Gutachtliche Stellungnahme

Nr.: 21-001838-PR04
(GAS 08-E01-04-de-01)

Gegenstand Luftschalldämmung eines Rollladen-Einputz-Kastens,
System NA-RO 2, Mauerkasten, Revision innen,
Kastengröße 280 × 300, Standardvariante mit
Schallschutzpaket, Abdichtung des Revisionsdeckels zum
Blendrahmen mit Dichtstoff

Tabelle 1 Überprüfung der Abweichungen

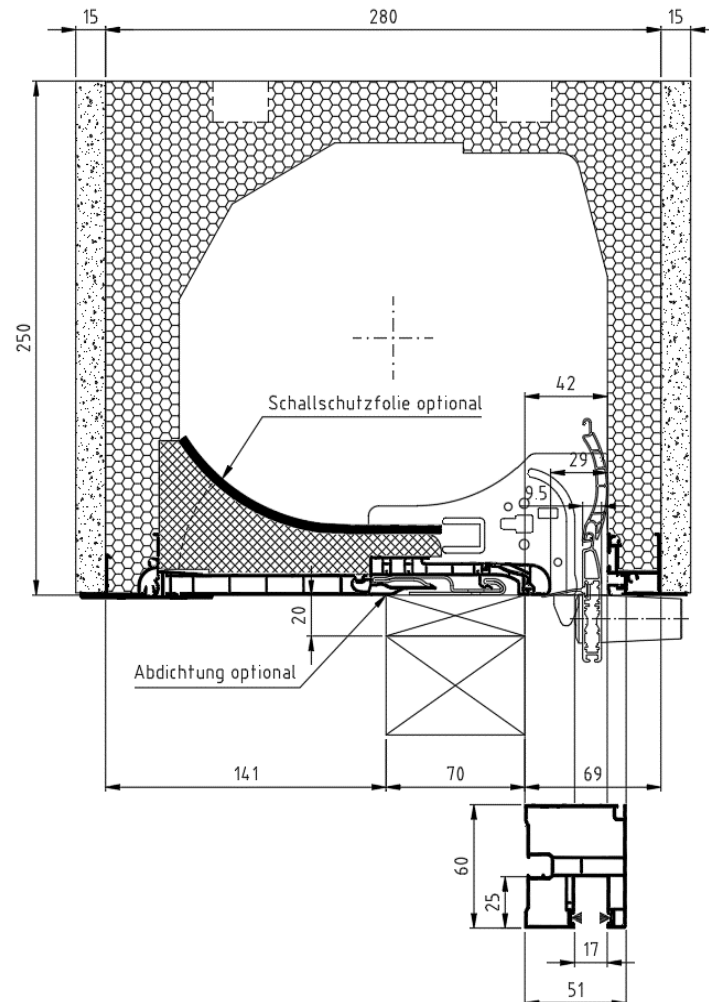
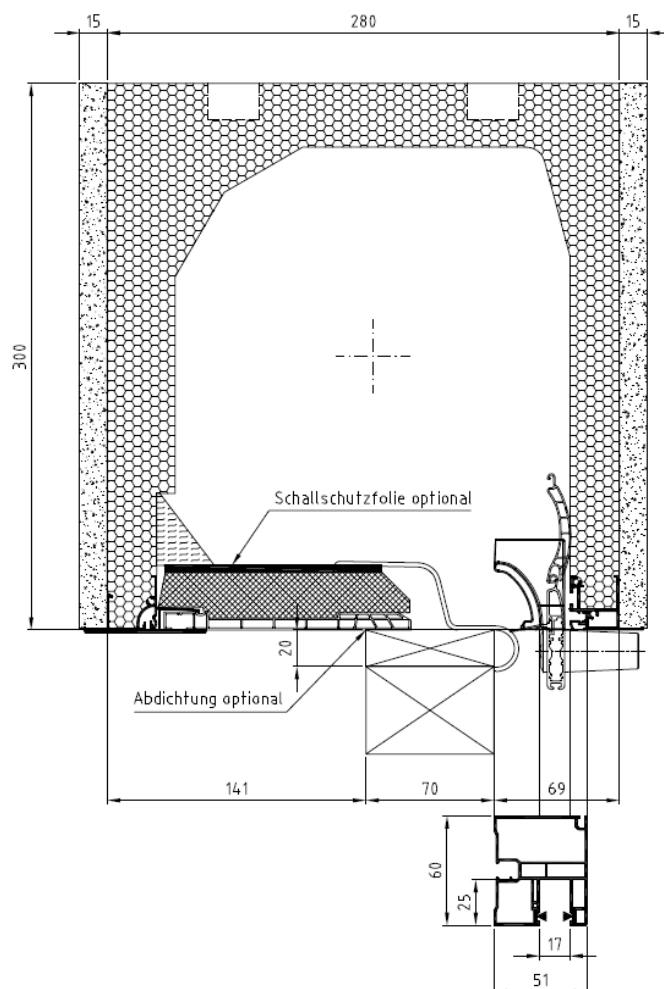
Im Vergleich zur geprüften Version sollen folgende Modifikationen beurteilt werden:

- Änderung der Kastengröße auf $H \times T = 300 \text{ mm} \times 280 \text{ mm}$ (ohne Putz)
- Änderung des Fensteranschlusses: Anschluss an den Fensterrahmen über Standardvariante

Beurteilung der Abweichung

- 1.) Für die Änderung des Fensteranschlusses wurden Vergleichsmessungen von Mauerkästen mit Innenrevision bei unterschiedlichen Fensteranschlüssen (Standard und Klipsvariante) untersucht [2]. Dabei wurde festgestellt, dass der Fensteranschluss mit Standardvariante schalltechnisch mindestens gleichwertig zur hier geprüften Klipsvariante ist. Daher werden die Kästen mit Innenrevision / Standardanschluss als gleichwertig zu den geprüften Kästen mit Klipsvariante beurteilt.
- 2.) Für die Änderung der Kastenhöhe wurde der Schalltransmissionsgrad des geprüften Kastens mit 250 mm Höhe auf einen Kasten mit 300 mm Höhe nach EN ISO 12354-3 [9] umgerechnet und daraus das bewertete Schalldämm-Maß bzw. die bewertete Norm-Schallpegeldifferenz ermittelt.

Aufgrund der durchgeführten Überprüfungen und der Erfahrungen der Prüfstelle sind die Ergebnisse des Prüfberichtes Nr. 21-001838-PR03 (PB T1322-E01-04-de-1) vom 24. Februar 2022 auf die in Tabelle 1 beschriebenen Abweichungen anwendbar.

Konstruktion:	System NA-RO 2, Kastengröße 280 x 300, Standardvariante, mit Abdichtung und mit Schallschutzfolie
Rollpanzer oben	$R_w(C;C_{tr}) = 42 \text{ (-1; -5) dB}$; $D_{n,e,w}(C;C_{tr}) = 56 \text{ (-2; -5) dB}$
Rollpanzer unten	$R_w(C;C_{tr}) = 42 \text{ (-1; -4) dB}$; $D_{n,e,w}(C;C_{tr}) = 56 \text{ (-1; -4) dB}$
